Raðhús – Kriúas 29,31,33,35
220 Hafnarfjörður.

Teikningur nr.SA 080/02C

GRUNNMYND JARÐHÆÐ MKV. 1:100
KRIÚAS 29, 31, 33 OG 35

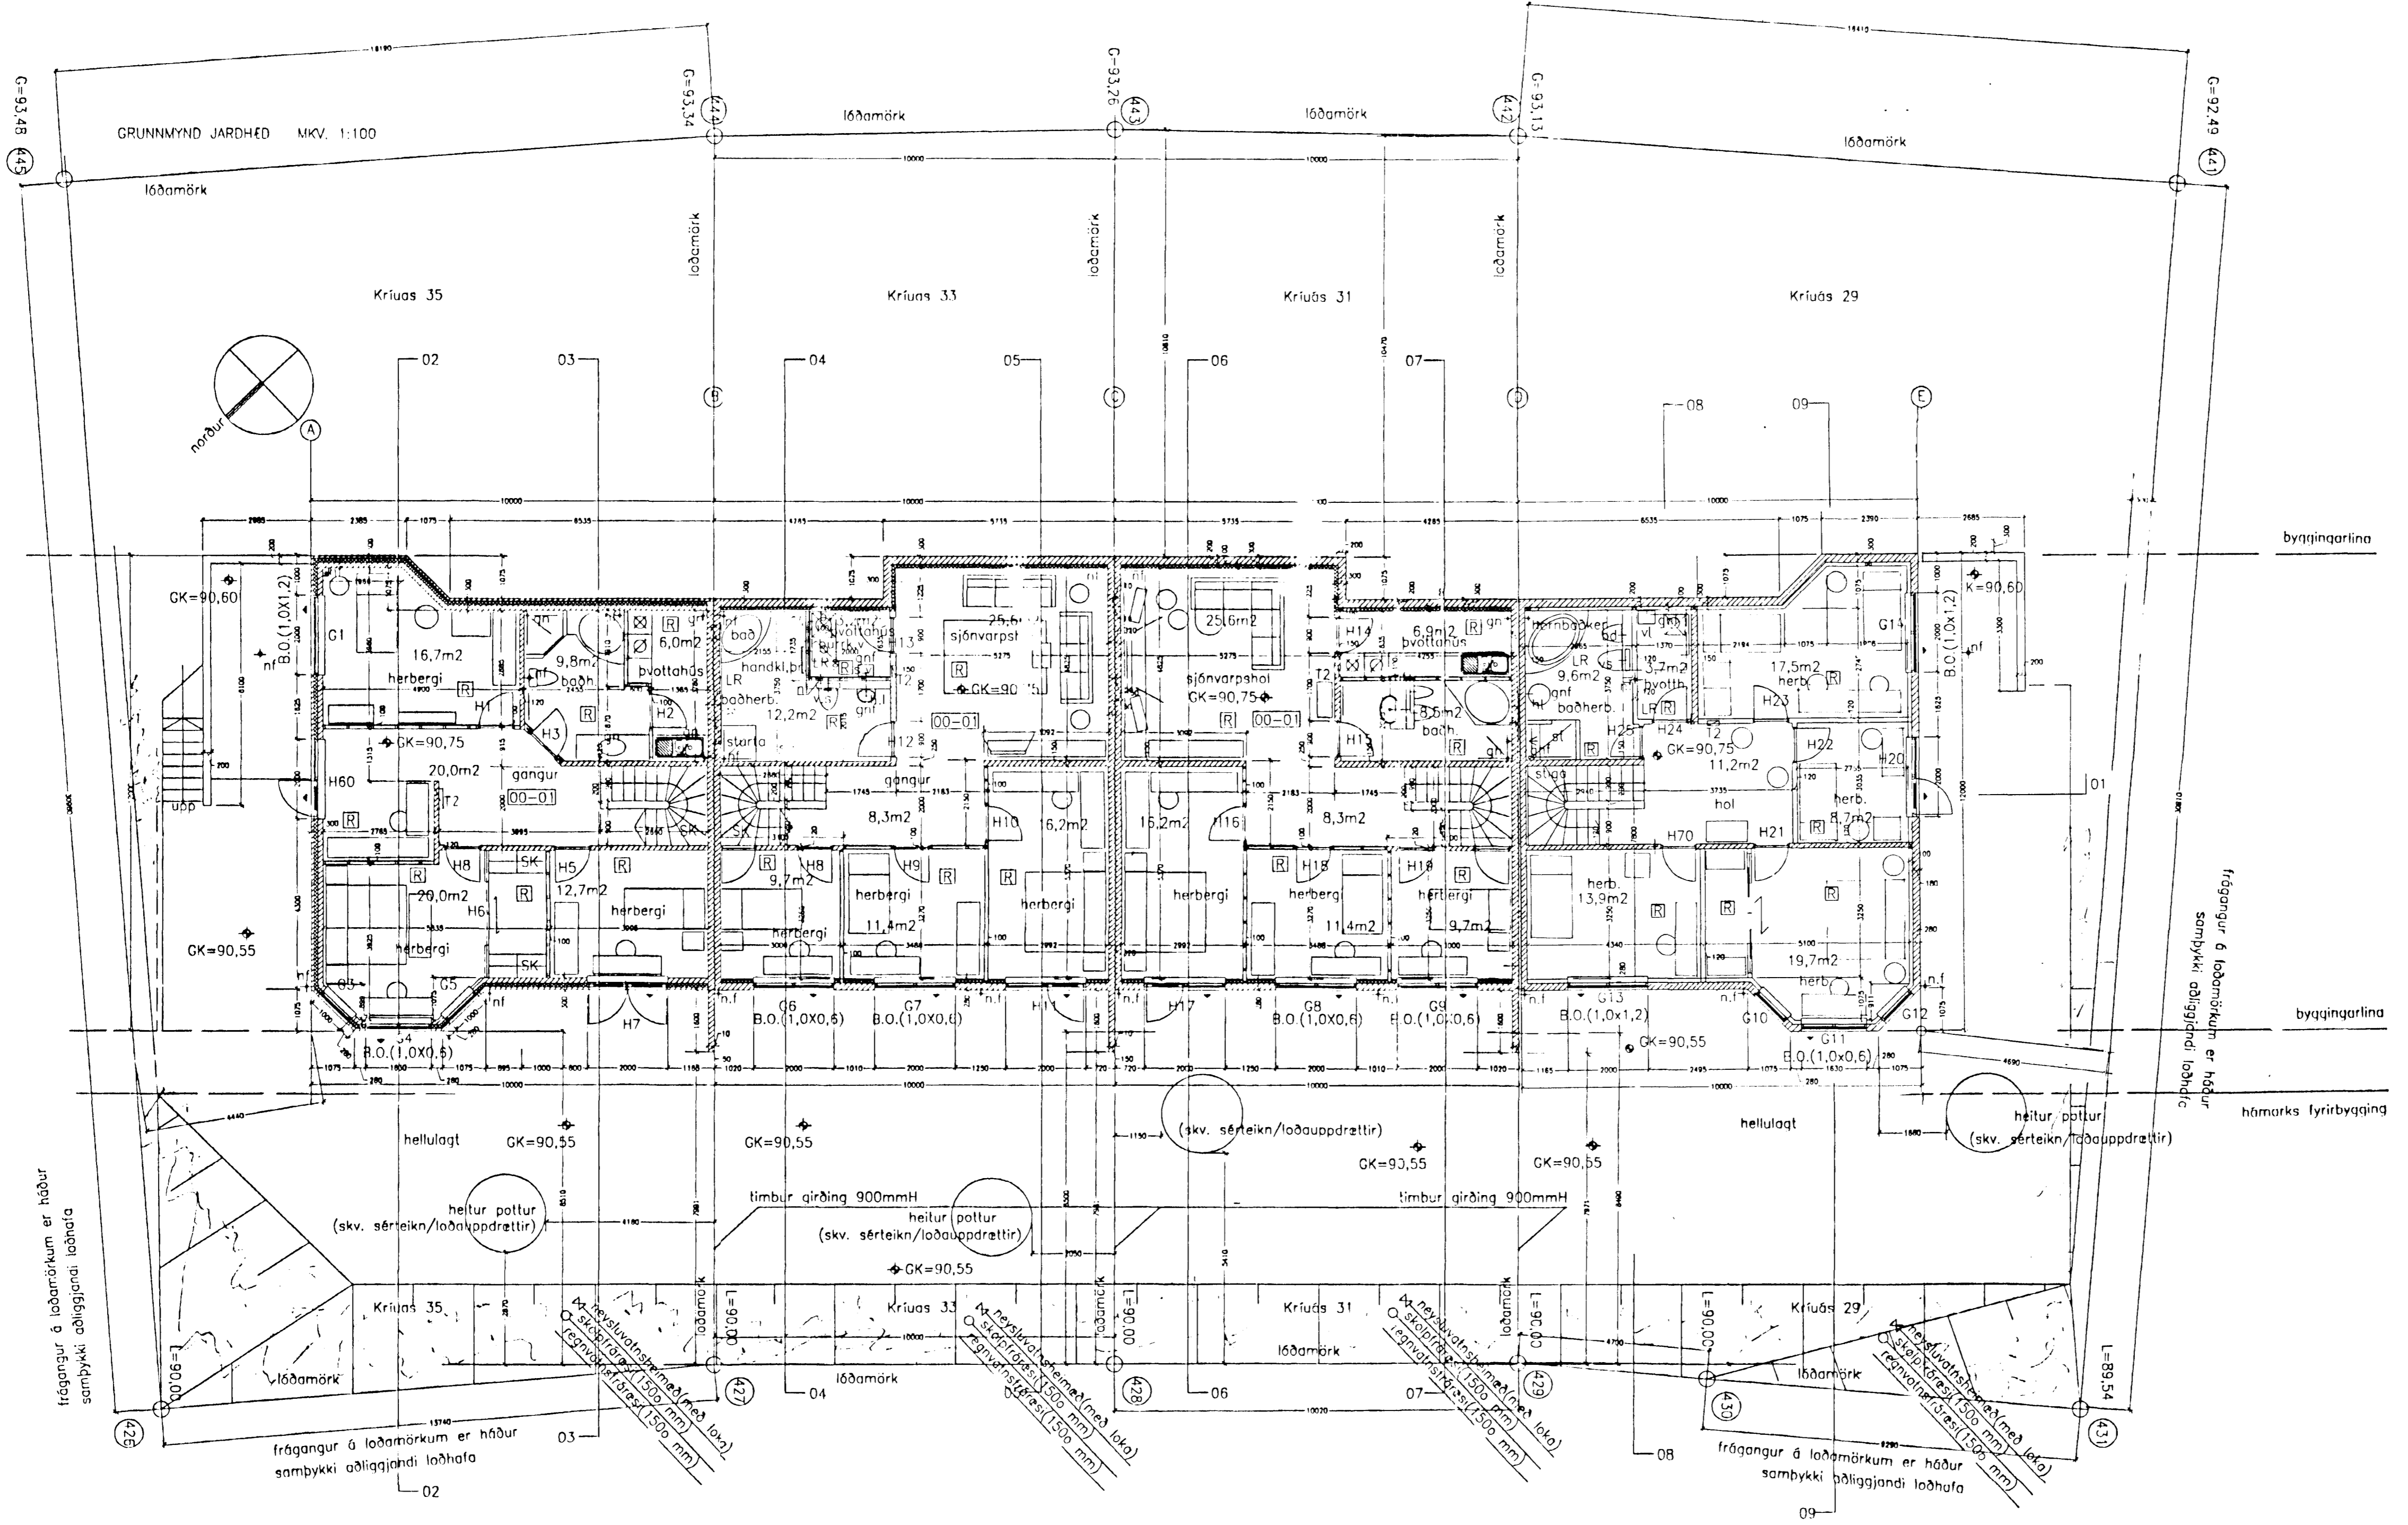
Breytingar:
A.
Dags. 10.05.2001
Gluuga breytt í glugga og hurð, af sömu breidd
Járnhef, á N.A. gaffi Kriúas 35.

B.
Dags. 18.09.2001
Breyting á innri málsetningu kjallarahæðar
Kjallari golfkóta hækkad um 0.15m
Hæðakóti að hellulögðu svæði við Kjallaravegg
hækkad um 0.15m
Ath: Hæðakóti 1.hæð, ytri málsetning og
staðsetning byggingarinnar á lóðinni er alveg
óbreyttur.

C.
Dags. 25.09.2002
Kriúas 29. Breytingar:
* Ytri málsetningar eru óbreyttar
* nýir gluggar settir í bilskurs vegg.
* G32 fer út G33 er nuna staðsett á beim stað sem
H55 var áður. og H55 er nú staðsett þar sem G33
var. G 13 er nuna staðsett þar sem H20 var áður.
og H20 er nú staðsett þar sem G13 var.
* Grunnmynd í kjallari og á fyrstu hæð er breytt ásamt
stiga breytingum
* Breyttur staðvegur við SV gaff. tröppurnar eru
hellulagðar.
* Ný skráningartafla FMR aðeins fyrir Kriúas 29

D.
Dags. 05.11.2002
Kriúas 33. Breytingar:
Breyting á stöðu veggjar milli þvottahús
og baðherbergis
Enginn breyting er á tölum núgildandi
FMR skráningartöflu.
